HØRINGSSVAR MASNEDØGADEKARRÉEN

Hørings svar modtaget i høringsperioden:

HØRINGSSVAR ØSTBANEGADEKARRÉEN

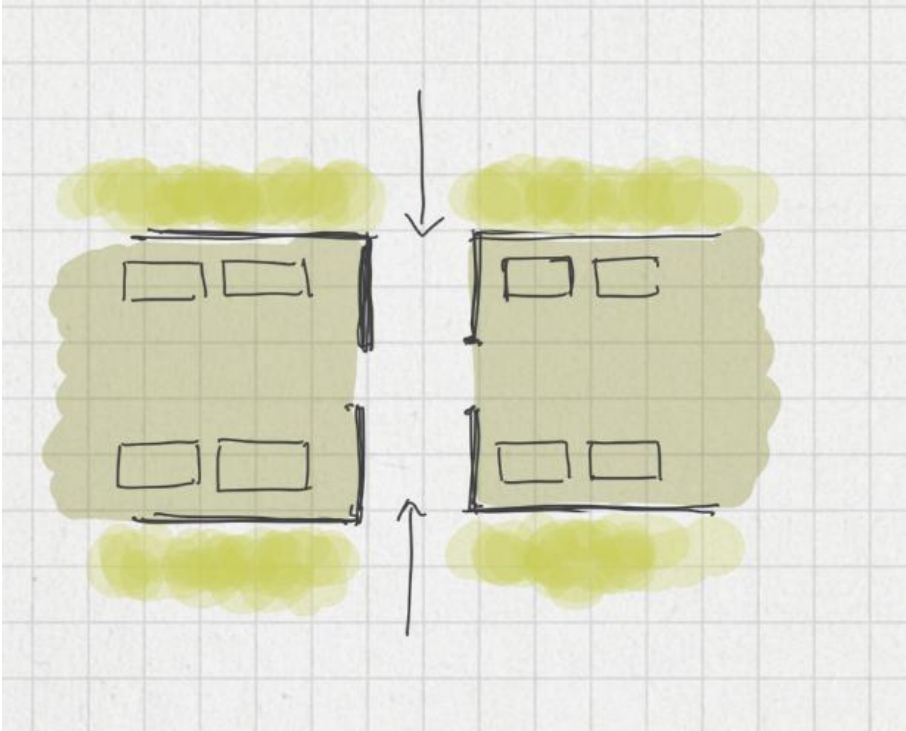
I am very glad that you have decided to reduce the impact of the garbage building by lowering its (horrible) roof, but I am wondering whether you also plan to do something to hide the entrance to the building itself. At present, the entrance is placed directly on the two long sides of the building, and it makes the garbage bins plainly visible by everyone. As an example, the attached picture shows the usual view that can be enjoyed from my living room. My neighbors aren't in a much better position, I think.

See the attached sketch for a suggested solution to this problem.
